Oggetto: Provvedimento Autorizzatorio Unico Regionale (PAUR) Allevamenti Fosso del Gallo S.r.l. Silvi (TE). Codice Pratica: 21/0126695. Riscontro nota prot. RA/0234650 del 17/06/2022. Valutazioni tecniche conclusive

**Procedimento PAUR - Relazione tecnica ai fini del rilascio dell'AIA
Società Allevamenti Fosso del Gallo S.r.l. Silvi (TE)**

Si allega apposita relazione denominata REL_PRESCRIZIONI_AIA_Rev.00, in cui si descrive la gestione delle prescrizioni AIA; per quanto attiene l'andamento delle performance ambientali si inoltra copia del report annuale riferimento anno 2021.

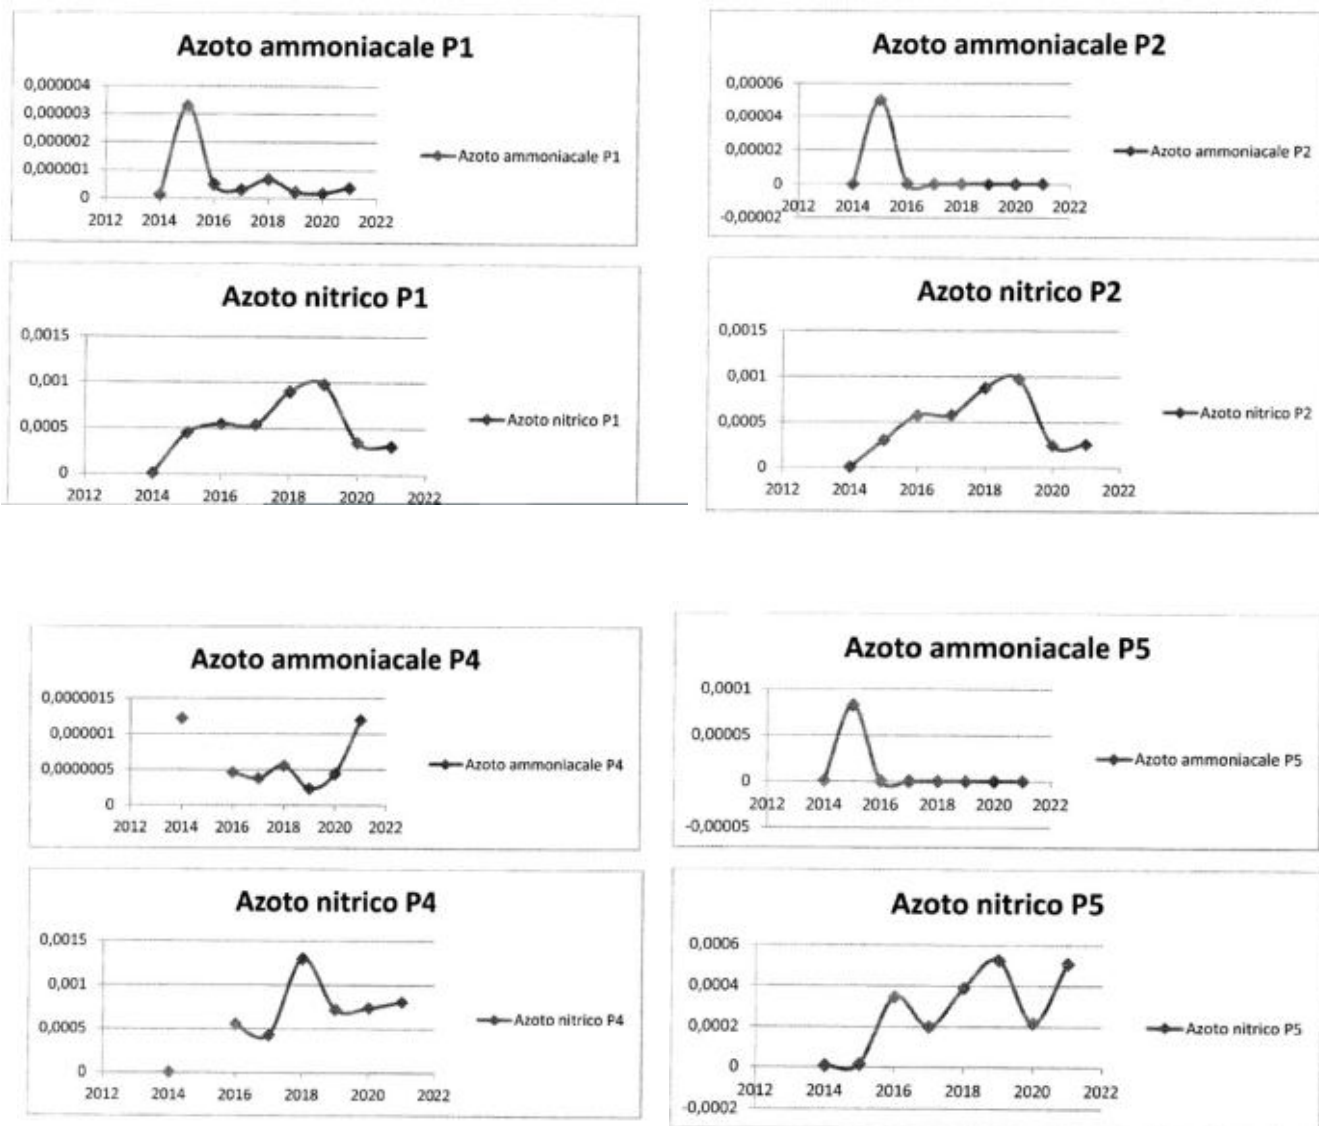
Il documento prodotto per dare evidenza dell'ottemperanza alle prescrizioni consiste in una tabella che contiene indicazioni di massima. Arta si riserva di effettuare un sopralluogo per la puntuale verifica di quanto attuato.

La Società ha riportato nel Report 2021 l'andamento di alcuni indicatori di prestazione, senza tuttavia dare evidenza delle eventuali motivazioni che hanno portato alla variazione dei valori misurati né sulle azioni attuate nelle situazioni di peggioramento degli indicatori.

Si ritiene che, poichè in alcuni piezometri si è riscontrato l'incremento delle concentrazioni di alcuni inquinanti/microrganismi ed alcuni superamenti delle CSC, la Società dovrà monitorare con particolare attenzione l'andamento di tali parametri, valutando le possibili cause ed attuando le necessarie azioni di mitigazione.

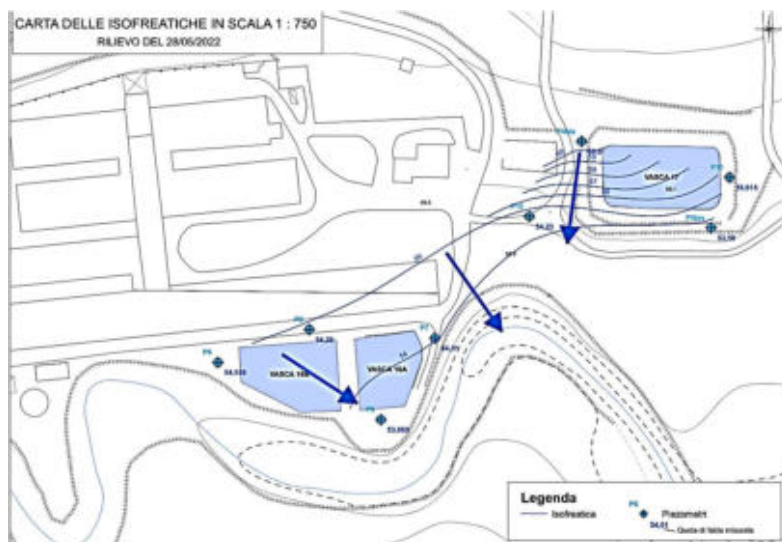
(Fe, Mn e B) e valori elevati di nitrati e parametri microbiologici. Si rimanda a quanto già richiesto a tal proposito nel Giudizio del CCRVIA 3639 del 21/04/2022.

Relativamente ai dati di soggiacenza, nella documentazione si riportano i dati del monitoraggio su 8 piezometri (vedi tabella di seguito) del 28.05.2022 (come riportato nell'allegato della carta piezometrica:
